Bebauungsplan W-29-12 „südlicher Pfaffensteig“

Behandlung der vorgebrachten Stellungnahmen aus der frühzeitigen Öffentlichkeitsbeteiligung (vom 10.09.2012 bis 10.10.2012) in Verbindung mit der Beteiligung der betroffenen Träger öffentlicher Belange und sonstigen Behörden gem. § 3 Abs. 1 BauGB in V. m. § 4 BauGB

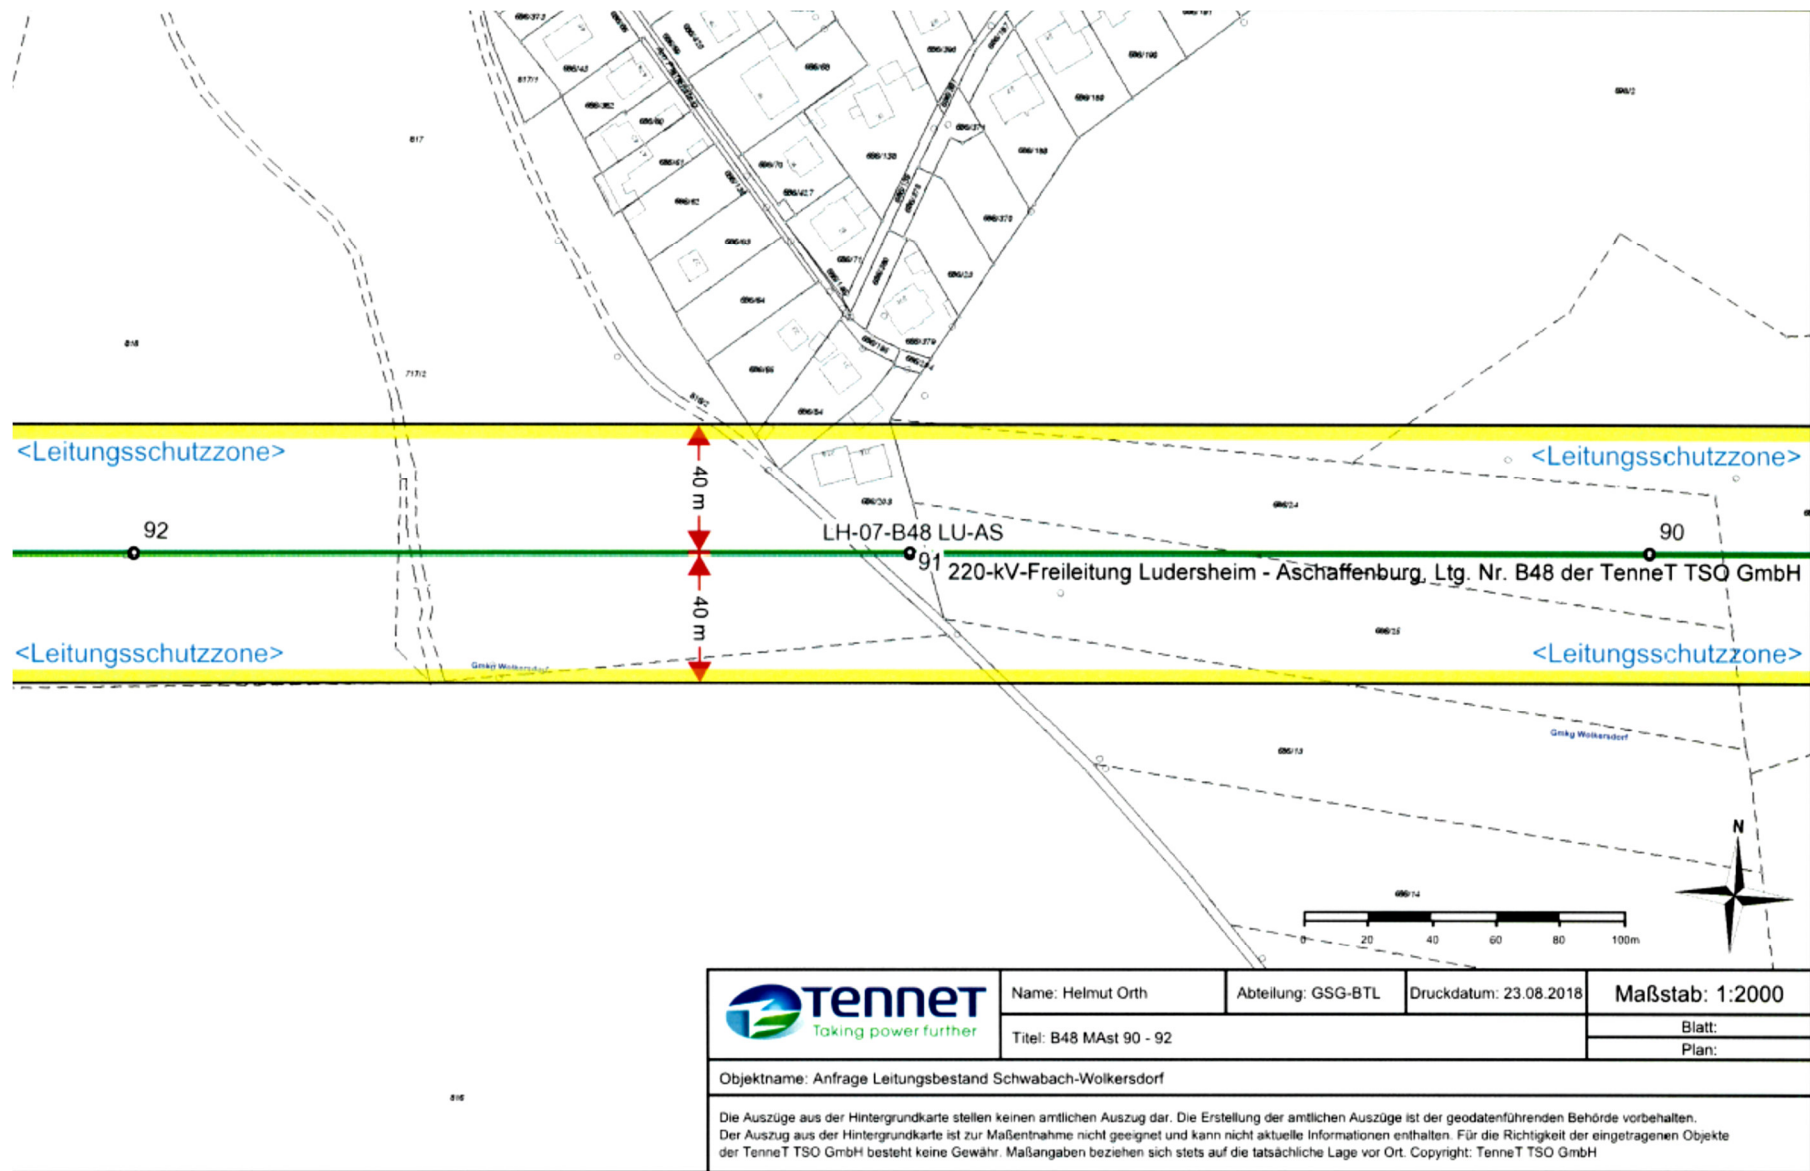
TenneT TSO GmbH (27.08.2018)	
wie Ihnen bereits bekannt ist, verläuft in Ihrem Planungsgebiet unsere mit niederohmiger Sternpunktterdung betriebene oben genannte Leitung. Die Leitungstrasse der Freileitung einschließlich der Leitungsschutzzone (je 40,00 m beiderseits der Leitungsachse), die Leitungsbezeichnung, die Mastnummerierung und den Eigentümervermerk haben wir in den beiliegenden Lageplan M 1 : 2.000 eingetragen und gelb markiert. Für die Richtigkeit der in den Lageplan eingetragenen Leitungstrasse besteht jedoch keine Gewähr. Die Maßangaben beziehen sich stets auf die tatsächliche Leitungsachse im Gelände. Wir, die TenneT TSO GmbH, haben grundsätzlich keine Einwände zur Aufstellung des Bebauungsplanes, bitten Sie aber, folgende Hinweise bezüglich unserer Höchstspannungsfreileitung zu beachten und soweit erforderlich in die textliche Festsetzung miteinzuarbeiten: • Innerhalb der Leitungsschutzzone (jeweils 40,00 m beiderseits der Leitungsachse) der Höchstspannungsfreileitung ist nur eine eingeschränkte Bebauung möglich. Maßgebend sind hier die einschlägigen Vorschriften DIN EN 50341 „Freileitungen über AC 45 kV“ und DIN VDE 0105 - 100, in denen die Mindestabstände zu den Leiterseilen festgelegt sind. Wir bitten deshalb zu beachten, dass alle Bauvorhaben (Häuser, Straßen, Straßenleuchten, Stellplätze, Tankstellen, Fahnenmaste, Aufschüttungen, Abgrabungen, Anpflanzungen, etc.), die auf Grundstücken innerhalb der Schutzzone liegen oder unmittelbar daran angrenzen, der TenneT TSO GmbH im Rahmen des Baugenehmigungsprozesses zur Stellungnahme vorzulegen sind.	auf unsere Anfrage haben Sie uns einen Übersichtsplan der o.g. Leistungstrasse mit den 40,00 m Leitungsschutzzonen beiderseits der Leitungsachse übersandt. Die o.g. 220 KV-Freileitung besteht in der unveränderten Form schon seit der Rechtskraft des ersten Bebauungsplanes W-18a-72 der Stadt Schwabach. Das Abstimmungsergebnis mit dem Versorgungsträger (damals Bayernwerk Aktiengesellschaft in Würzburg) wurde im Bebauungsplan eingearbeitet. Dieser Bebauungsplan wurde dann am 30.06.1981 von der Regierung von Mittelfranken genehmigt. Bekanntmachung der Rechtskraft erfolgte im Amtsblatt der Stadt Schwabach Nr. 32 am 20.07.1981. Am 29.11.1985 hat der Stadtrat der Stadt Schwabach einen neuen Beschluss zur Aufstellung eines Bebauungsplanes W-18a-85 gefasst. Der Geltungsbereich dieses Bebauungsplanes war mit dem Planbereich des o.g. Bebauungsplanes W-18a-72 gleich. Er trat am 21.01.1991 durch die Bekanntmachung im Amtsblatt in Kraft. Die dort getroffenen Festsetzungen bezüglich der Leitungstrassen wurden nachrichtlich aus dem ursprünglichen Bebauungsplan übernommen, da hier keine Veränderungen an den Leitungen stattgefunden haben (s. Anlage 2) Auch in diesem laufenden Bebauungsplanverfahren W-29-12 der den südlichen Teilbereich des o.g. Bebauungsplanes W-18a-85 beinhaltet, wurden die

In ZONE B, im Umkreis von 40 m um Mastmitte sind Zäune aus Holz bzw. anderer nicht leitenden Materialien zu erstellen. Bei Errichtung der Gebäude innerhalb dieser Zone und innerhalb der Schutzabstände sind die gültige technische Vorschriften und Bedingungen für die Errichtung von Gebäuden im Bereich der Hochspannungsleitungen zwingend zu beachten.

Die Schutzabstände zur o.g. Leitung sind dem Planblatt zu entnehmen und betragen im Bereich der Mastmitte 20 m und im freien Verlauf 22 m beiderseits der Leitungsachse (s. Planblatt).

Eine Ausdehnung der Schutzleitungszone auf 40.00 m beiderseits der Leitungsachse, wie im Ihrem Schreiben vom 27.08.2018 gefordert, hätte zur Folge, dass die betroffenen Grundstückseigentümer (Fl.nr. 686/203) in ihren Eigentumsrechten erheblich verletzt würden und mit weitgehenden Entschädigungsfolgen zu rechnen wäre.

Falls der Schutzabstand unter der vorgenannten Voraussetzungen (Eingriff ins Eigentum, ggf. Entschädigungspflichten) im Bebauungsplan einfließen muss,

benötigen wir hierzu den aktuellen Planfeststellungsbeschluss als Rechtsgrundlage. Wir weisen vorsorglich darauf hin, dass der Leitungsträger an die Darstellungen im Flächennutzungsplan der Stadt Schwabach (FNP) gebunden ist und reine Planungsabsichten z.B. für eine neue Leitungstrasse nicht als Rechtsgrundlage ausreicht (s. Anlage 1).
TenneT TSO GmbH (17.10.2018)	
wie Ihnen bereits bekannt ist und wir in unserem Telefonat am 20.09.2018 genauer erörtert haben, verläuft im Bereich Ihrer Planungen unsere mit niederohmiger Sternpunktterdung betriebene, oben genannte Höchstspannungsfreileitung. Mit unserem Schreiben vom 24.08.2018 (Zeichen: GSG-BTL-oh-li-23329) teilten wir auf Ihre Anfrage die genaue Leitungstrasse unserer oben genannten Höchstspannungsfreileitung, einschließlich der Leitungsschutzzone (je 40,00 m beiderseits der Leitungsachse), mit. Die im Schreiben genannten Hinweise und Auflagen sind nach wie vor gültig und zu beachten. Zu Ihrem Schreiben vom 28.09.2018 können wir, die TenneT TSO GmbH, unter Beachtung der bereits genannten Hinweise und Auflagen Folgendes mitteilen:	es wird auf die vorstehende Stellungnahme verwiesen. Die Belange der Schutzabstände zur Starkstromtrasse (in Verfahren auf Grundlage der vorliegenden Planungsgrundunterlagen ca. 20-22 m festgelegt) muss im laufenden Verfahren behandelt und entsprechende Schutzvorkehrungen gegen schädliche Beeinträchtigung ausgehen von dieser Leitung getroffen werden. Ein Verlagern der Behandlung dieser für die Planung wichtigen Belange im Rahmen der Prüfung der Bauantragsunterlagen kann nicht zugestimmt werden. Zum Schutz vor der o.g. Starkstromleitung ausgehenden Beeinträchtigung müssen in laufenden Verfahren Festsetzungen getroffen werden. Diese wurden in § 4 Nachrichtliche Übernahme Abstand 2 festgelegt.
